OFICIO N° 0651-2022-MINEM/DGAAE

Asunto : Remisión de copia de Resolución Directoral N° 0163-2022-MINEM/DGAAE del 13 de octubre de 2022 emitida por la Dirección General de Asuntos Ambientales de Electricidad

Nº 0163-2022-MINEM/DGAAE

Visto, el Registro N° 3269778 del 4 de febrero de 2022, presentado por Orazul Energy Perú S.A., mediante el cual solicitó la evaluación de la Declaración de Impacto Ambiental del proyecto “Central Solar Fotovoltaica Characato”, ubicada en el distrito de Cerro Colorado, en la provincia y departamento de Arequipa; y, el Informe N° 0617-2022-MINEM/DGAAE-DEAE del 13 de octubre de 2022.

Gráfico Obs 2.a Precipitación Total (mm) y Humedad Relativa (%) media mensual 2006 - 2011

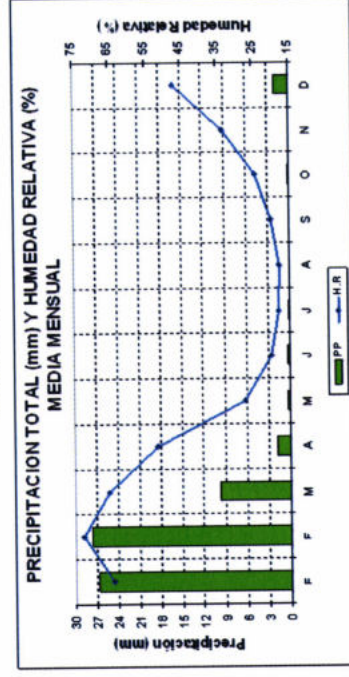
Comentario Final N° 2:
